**Comité d'experts du transport des marchandises dangereuses
et du Système général harmonisé de classification
et d'étiquetage des produits chimiques****Sous-Comité d'experts du transport
des marchandises dangereuses****Quarantième session**

**Mise à jour du Système général harmonisé
de classification et d'étiquetage des produits
chimiques (SGH): dangers physiques****Amendements aux diagrammes de décision servant
au classement des matières autoréactives
et des peroxydes organiques****Communication du Conseil international des associations chimiques
(ICCA)¹****I. Introduction**

Figure 2.4.1: Diagramme de décision pour le classement des matières autoréactives
Figure 2.5.1: Diagramme de décision pour le classement des peroxydes organiques

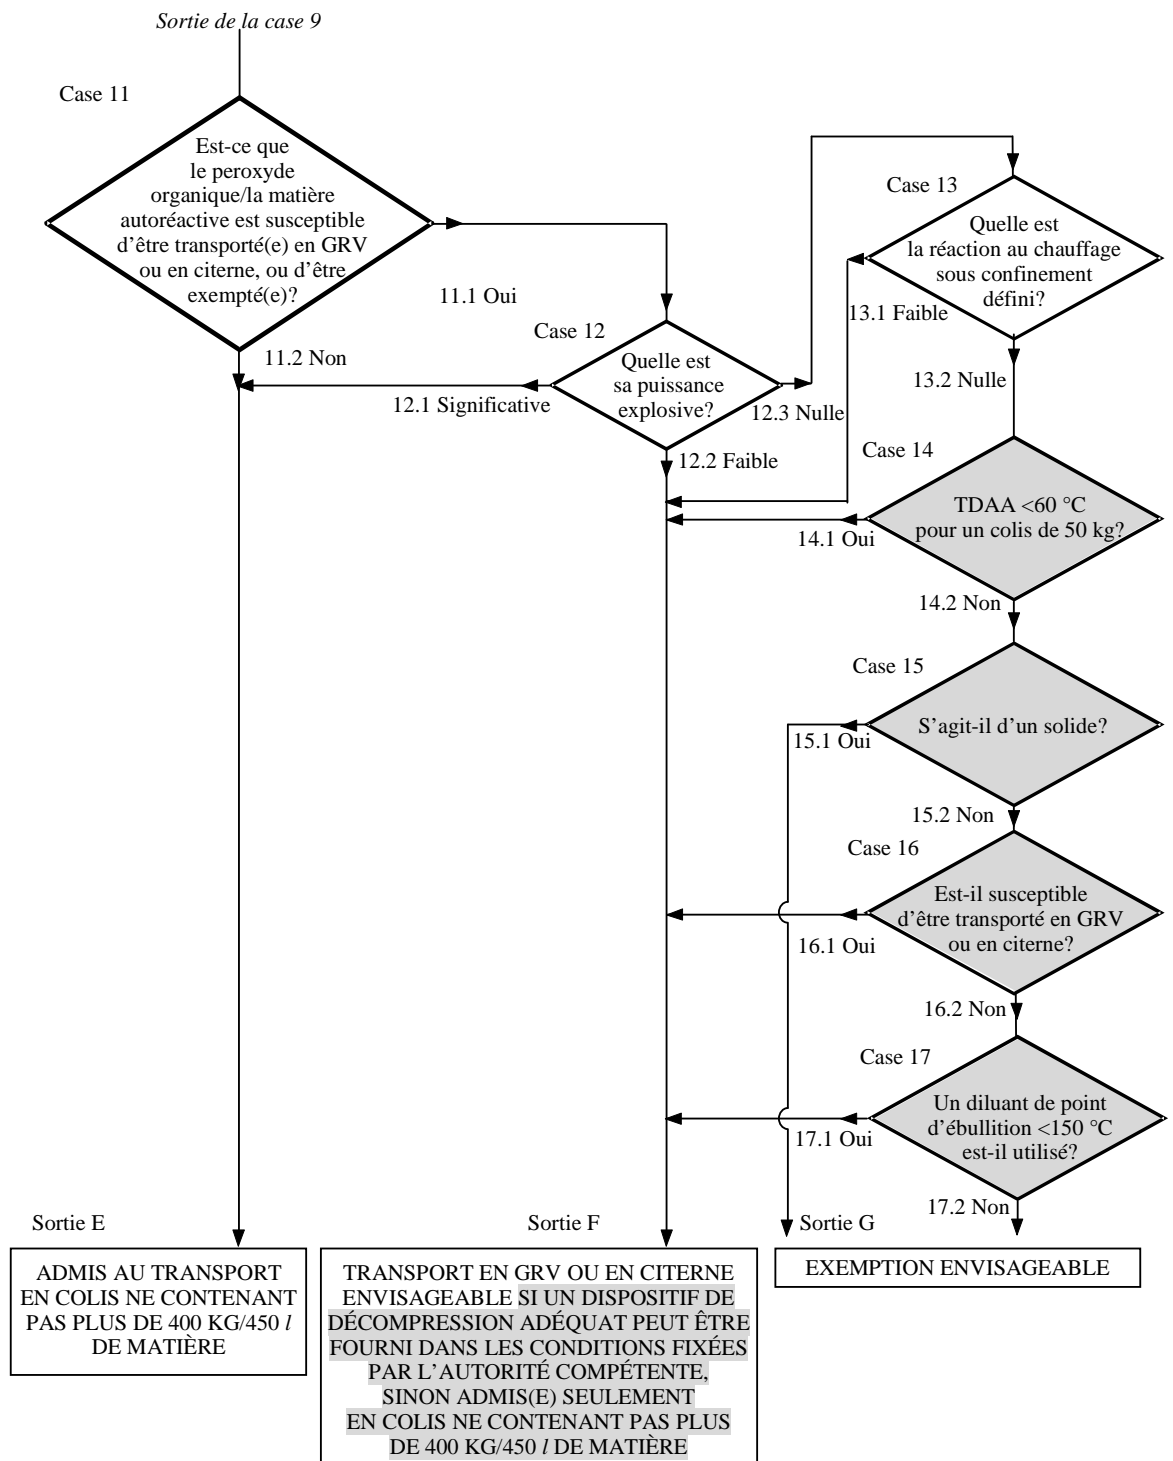
6. Dans le diagramme de décision modifié qui est proposé, ces deux éléments sont abordés respectivement dans les nouvelles cases 14 et 17. L'introduction de ces cases n'affectera pas les principes de classement existants.

8. Dans le diagramme de décision modifié qui est proposé, ces deux éléments sont abordés dans les nouvelles cases 15 et 16, alors que la formulation se trouve dans la sortie F (dans le diagramme du Règlement type).

- a) Dans le Règlement type, remplacer les figures 2.4.1 et 2.5.1 par les nouveaux diagrammes suivants:

10. Sur la base des informations contenues dans la sous-section 2.1 (pas de modification des principes de classement), il est proposé de reprendre la variante n° 1 en supprimant les cases 15 et 16 ainsi que les mots en gris dans la sortie F du diagramme proposé au paragraphe 9 a) (c'est-à-dire la proposition concernant le Règlement type).

Diagramme de décision 2.8 pour les matières autoréactives seules ou en mélange
Diagramme de décision 2.15 pour les peroxydes organiques

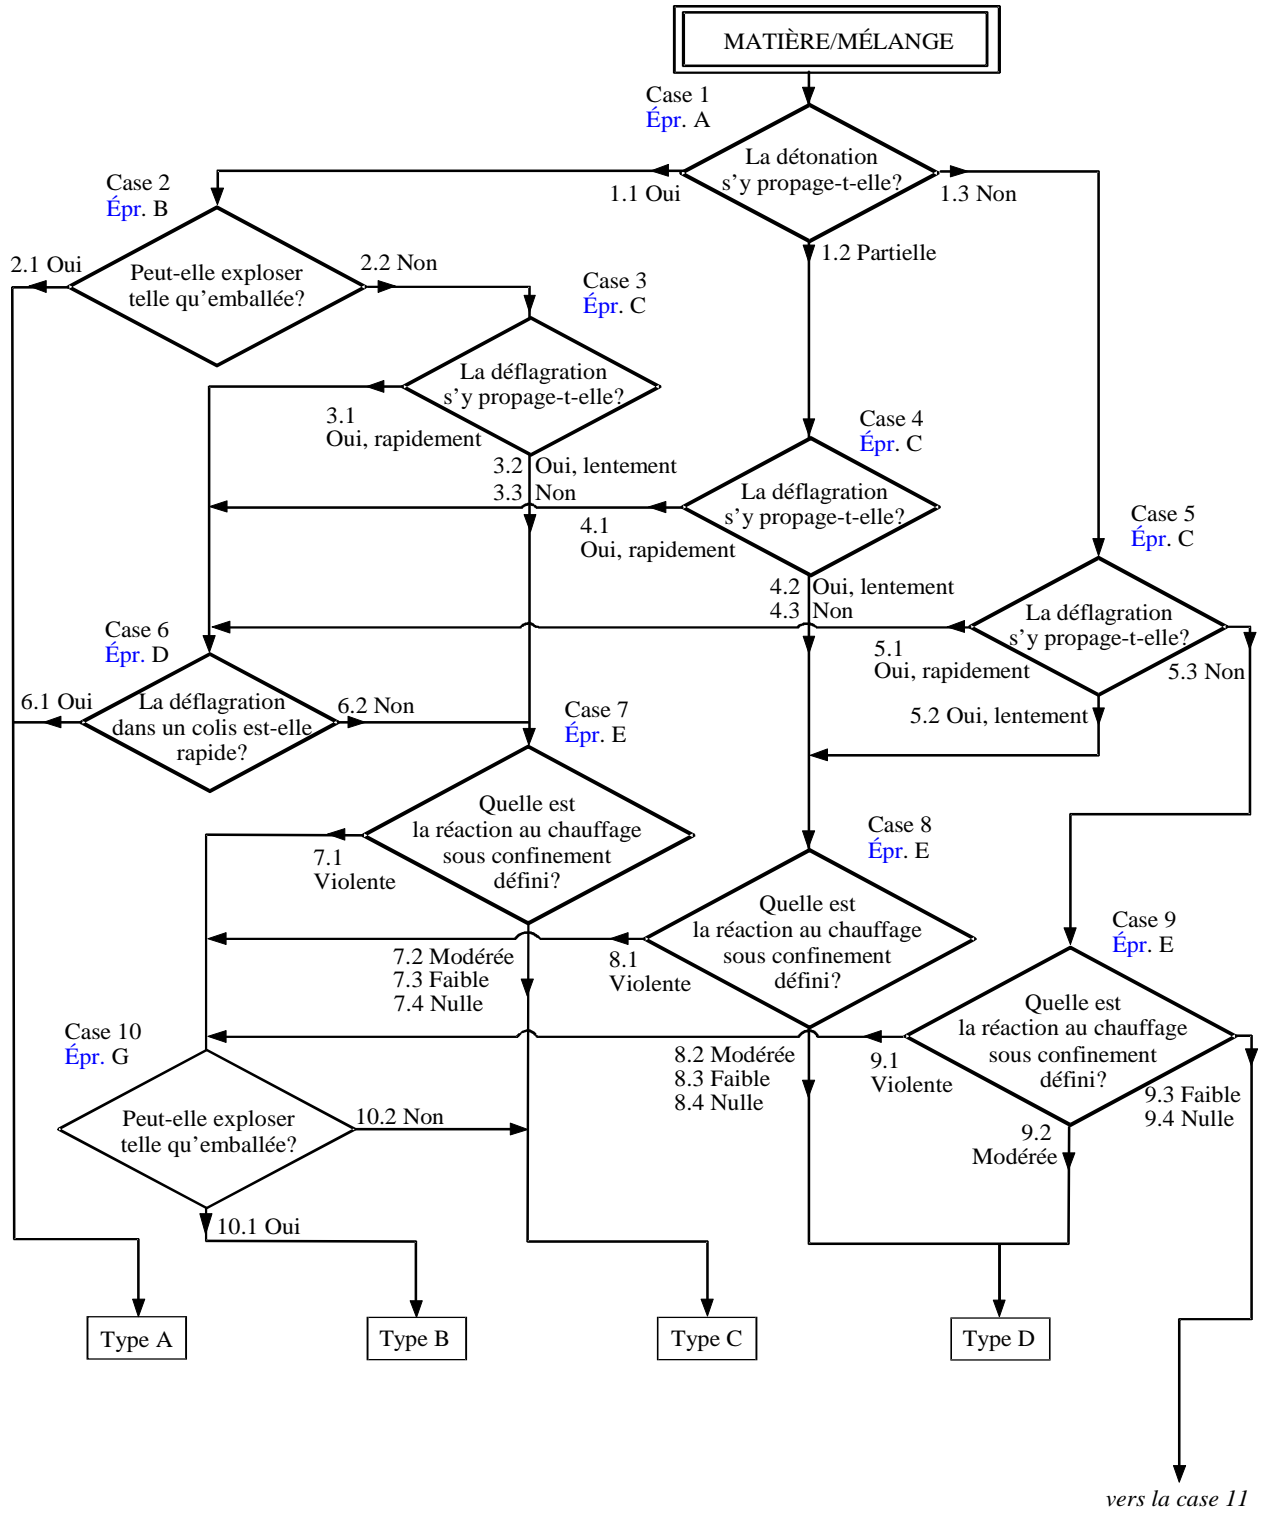
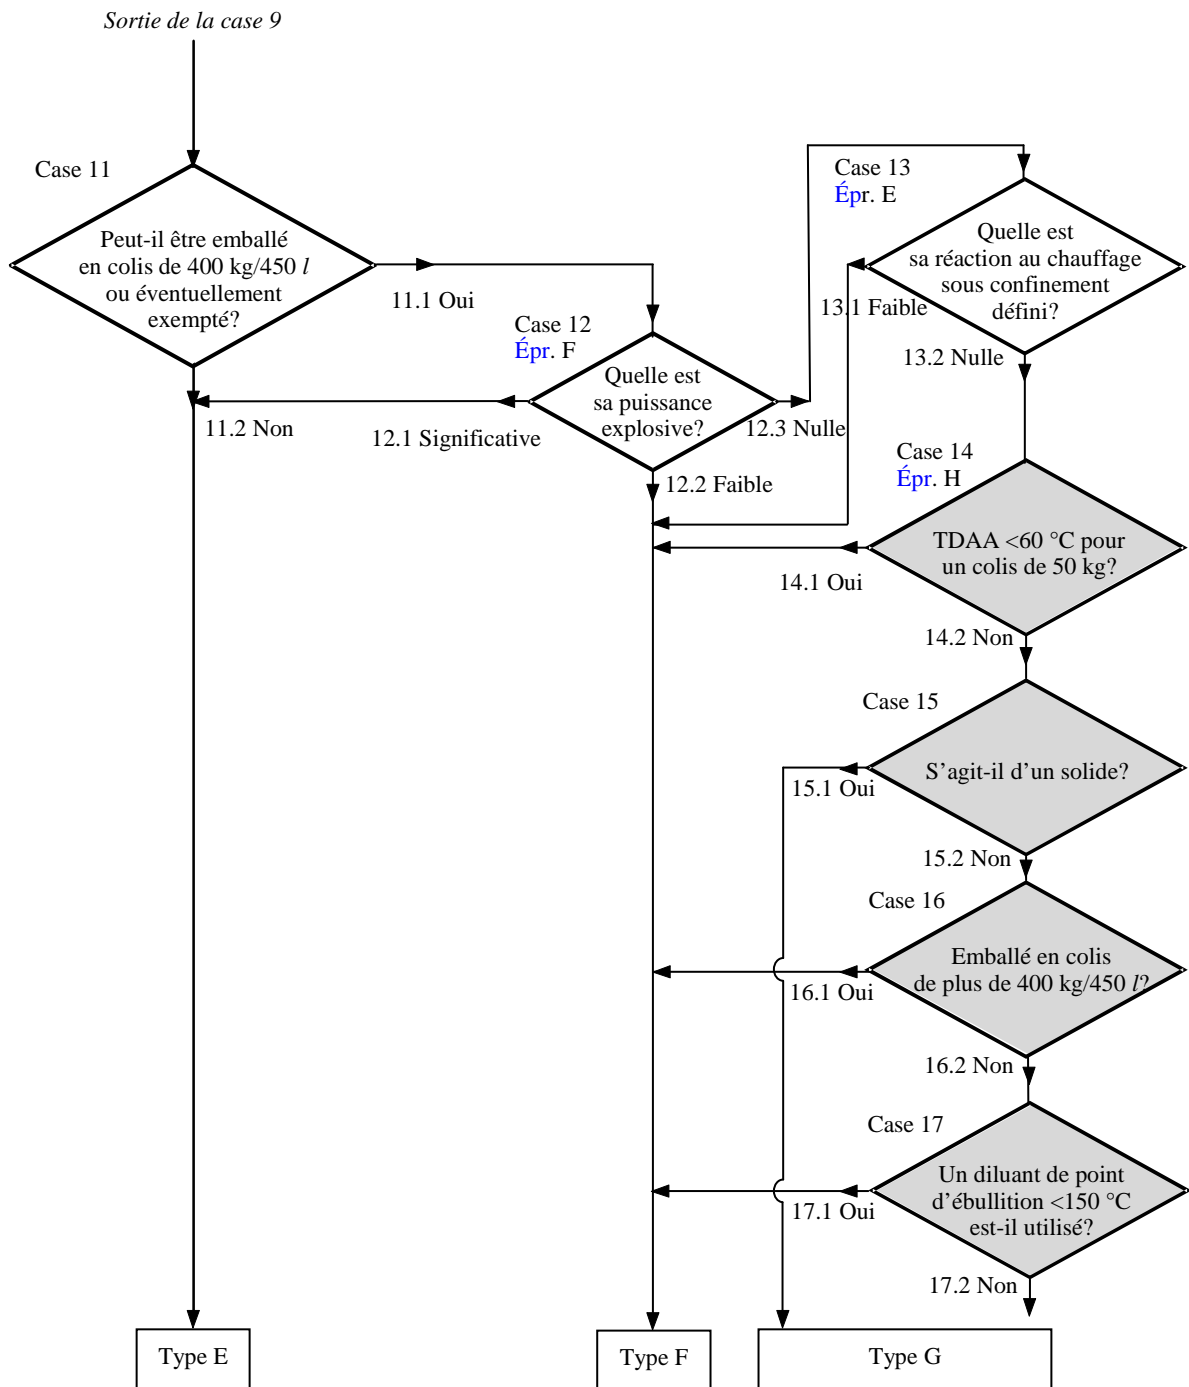
b) Dans le SHG, remplacer les figures 2.8 et 2.15 par le nouveau diagramme de décision suivant:
